# Plan Local d'Urbanisme

**2<sup>ème</sup> MODIFICATION**

7 - Notice de prise en compte des observations  
et modifications du PLU

BEAUZELLE

**Extrait du document graphique pour la modification de la largeur du secteur soumis à prescription graphique et de la hauteur autorisée, au Nord du cours Baricou**

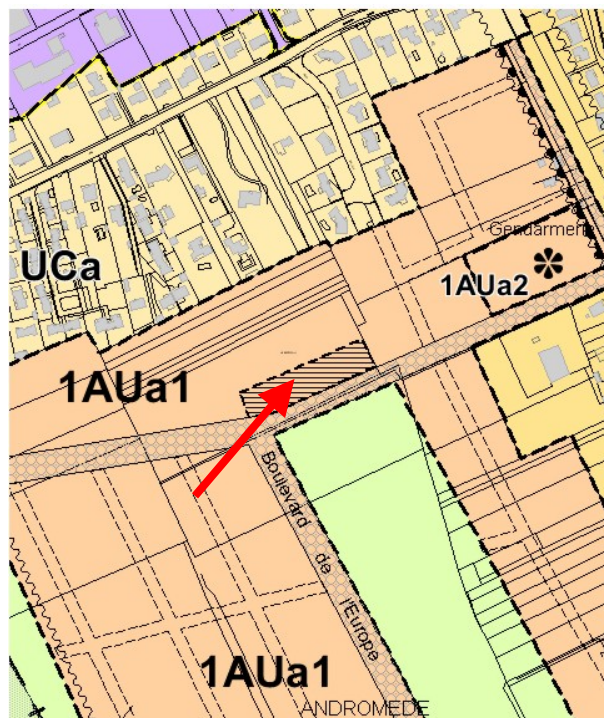
<p>2- Que les dimensions du secteur soumis à prescriptions urbaines et architecturales soient modifiées de la façon suivante :</p> <ul style="list-style-type: none"> <li>- réduction de 95 m environ à 30 mètres de sa dimension nord ouest/par rapport à la Rue de la République.</li> <li>- Maintien à l'identique de sa dimension sud-ouest/nord-est</li> </ul> <p>Ceci dans un objectif de prise en compte des préoccupations des habitants de la zone UCa au regard notamment de la hauteur du futur bâtiment dans le secteur soumis à prescriptions de la ZAC.</p>	<p>Il apparaît important pour structurer l'espace public formé par le cour Barricou, de prévoir une construction dont la volumétrie réponde à la grande dimension et aux caractéristiques de cet espace public. Il ne s'agit pas d'un simple geste architectural mais bien de créer des perspectives urbaines en arrêtant le regard sur un repère structurant. Enfin, la création de ce secteur participe à la mise en œuvre des principes essentiels d'un urbanisme durable pour l'utilisation économique et rationnelle de l'espace et la densification nécessaire à proximité des axes de transport en commun.</p> <p>Pour répondre à la préoccupation des habitants et la réserve du Commissaire Enquêteur il est proposé de réduire le périmètre comme demandé et de limiter la hauteur des constructions à 19 m au lieu des 24m envisagés initialement.</p>	<p>Modification du règlement écrit et du document graphique.</p>

Dans le secteur soumis à prescriptions urbaines et architecturales repéré au document graphique conformément à la légende , la hauteur des constructions est de *19 mètres maximum.*
